Nr sprawy: ZOU-XII.271.138.2018.MA
UID: 1633139

Zamawiający przekazuje treść pytań, które wpłynęły od Uczestników II Etapu konkursu na opracowanie koncepcji architektonicznej siedziby Teatru Muzycznego w Poznaniu wraz z odpowiedziami Sądu konkursowego.

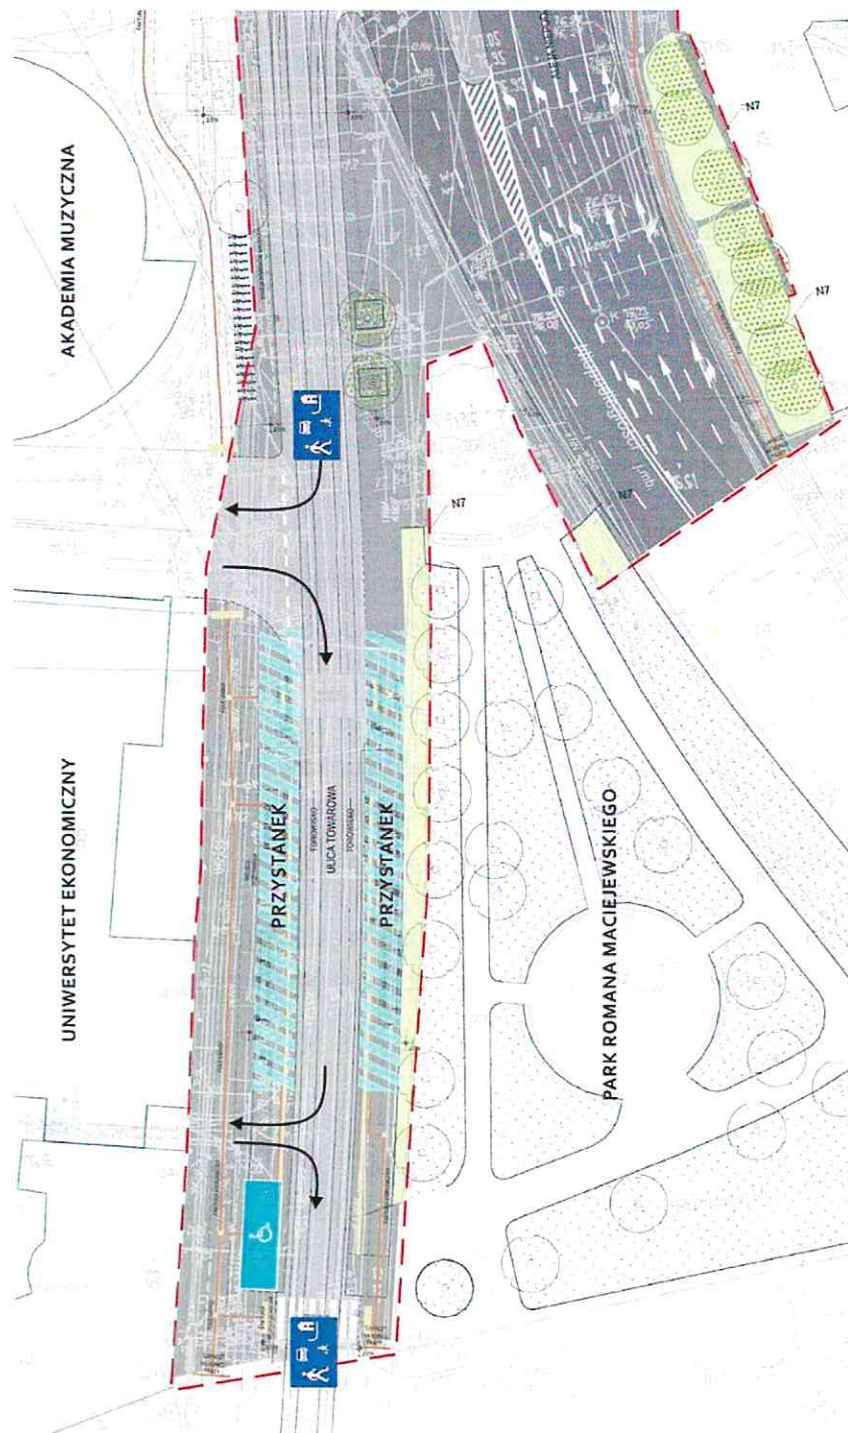
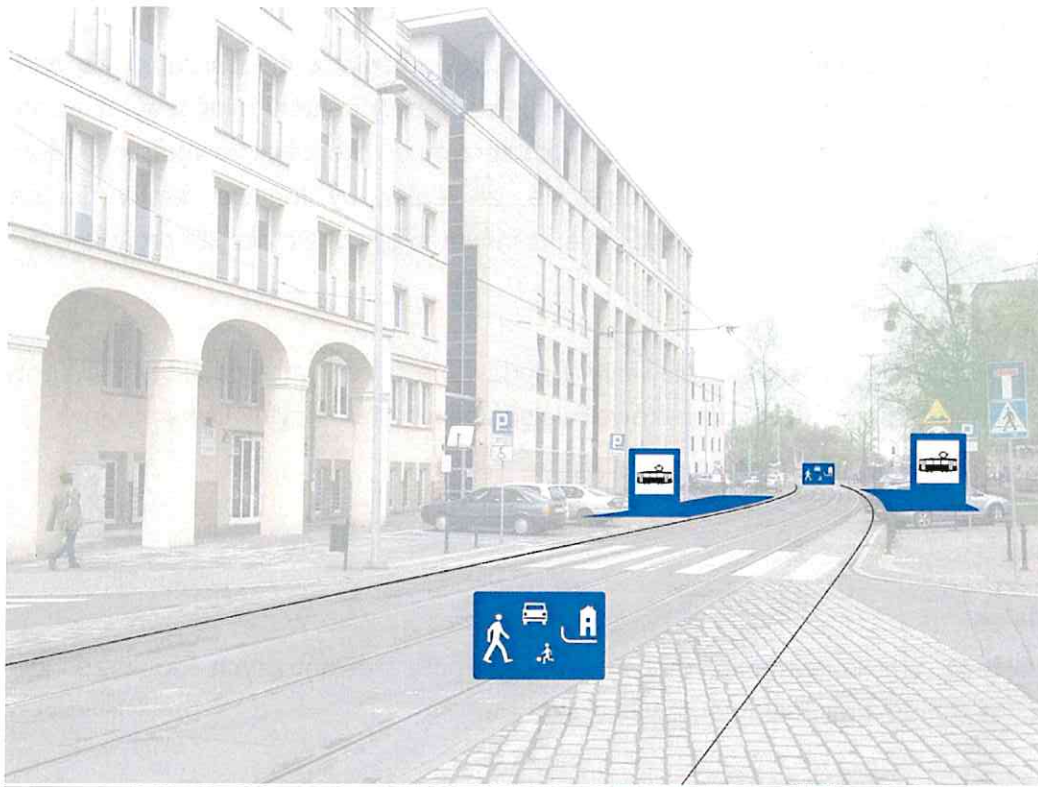
Czy zakłada się powstanie nowych przystanków transportu miejskiego w najbliższym otoczeniu inwestycji? Czy zakłada się, że projektowana droga łącząca ulicę Skośną ze Składową będzie na trasie linii autobusów PKS na dworzec główny lub z dworca głównego?

Na ul. Towarowej, przy Uniwersytecie Ekonomicznym planowana jest budowa przystanku.

Ul. Skośna nie będzie przeznaczona dla autobusów PKS. Autobusy obsługujące Teatr mają zapewnione miejsca postojowe na ul. Dworcowej.

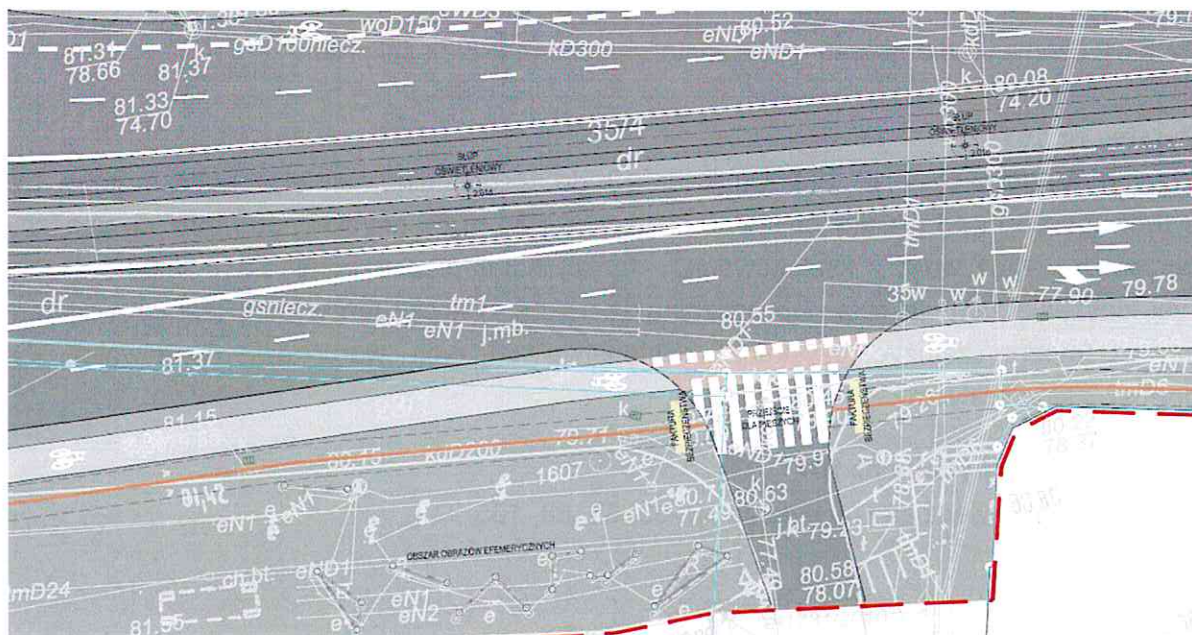
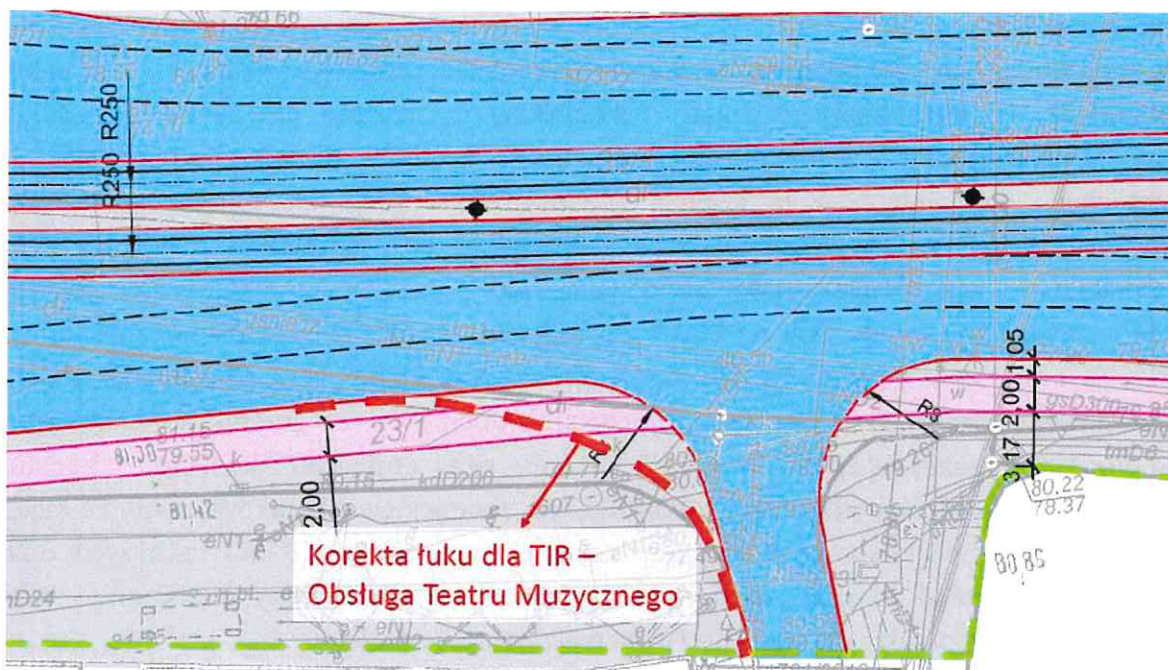
Czy moglibyśmy prosić o udostępnienie projektu koncepcyjnego przebudowy ulicy św. Marcin? Prosimy również o potwierdzenie informacji podanej na spotkaniu z organizatorami konkursu (w dn. 12/02/2019), że w projekcie ww. budowlanym będzie dokonana korekta skrzyżowania, która umożliwi samochodom ciężarowym wjazd z ul. św. Marcin w ul. Skośną?
